Tuinwijkroute – Meer veiligheid door meer groen

Wij stellen voor dat dit ontwerp door een gecertificeerd verkeersveiligheidsauditor wordt vergeleken met het huidige ontwerp van de gemeente. Het is onze wens dat het veiligste ontwerp wordt uitgevoerd.

Meer veiligheid door meer groen.

Figuur 4: Voorgesteld profiel zuidzijde Antonius Matthaesuslaan

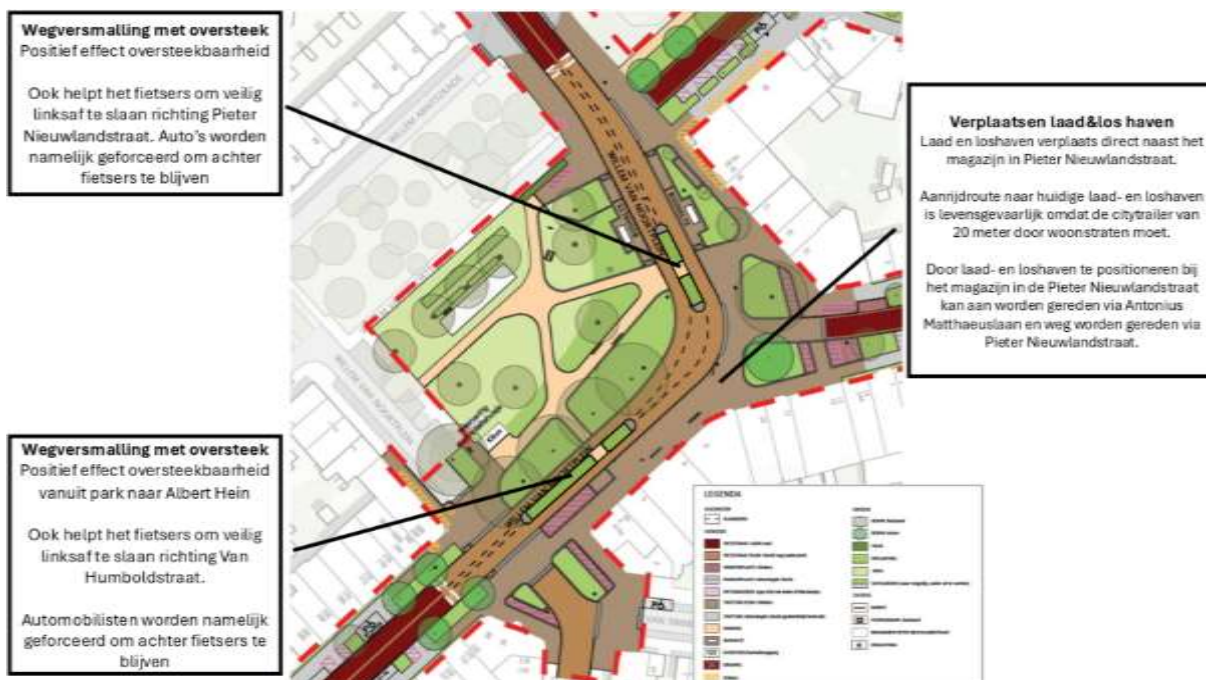
De Antonius Matthaesuslaan krijgt verspringende groenvakken, soms links en soms rechts van de weg. Bij de middeneilanden en bij de Agnes van Leeuwenberchstraat verspringt het groenvak van de ene naar de andere kant van de weg.

Figuur 6: Profiel Willem van Noortstraat

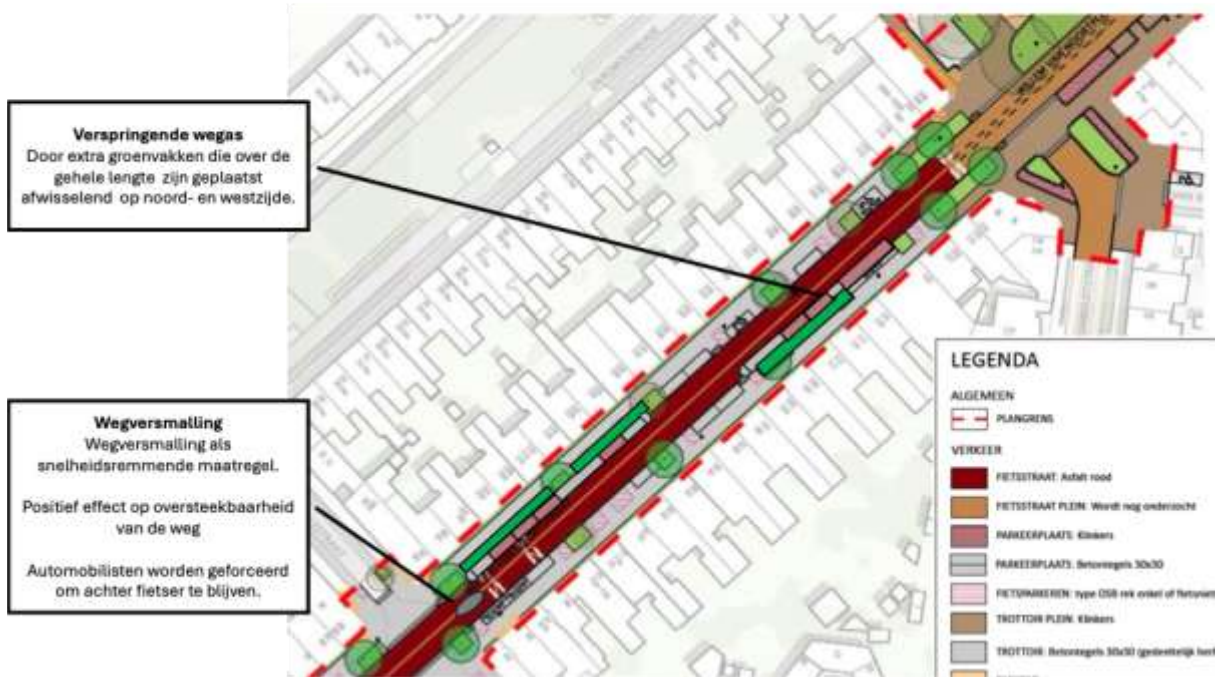
Ook in de Willem van Noortstraat is ruimte voor een 2 m brede groenstrook, afwisselend links en rechts van de weg.

Wij hebben de verspringing geschetst ter hoogte van de middeneilanden, maar omdat het een lange weg is, stellen we dat ook voor halverwege de lange rechtstanden.
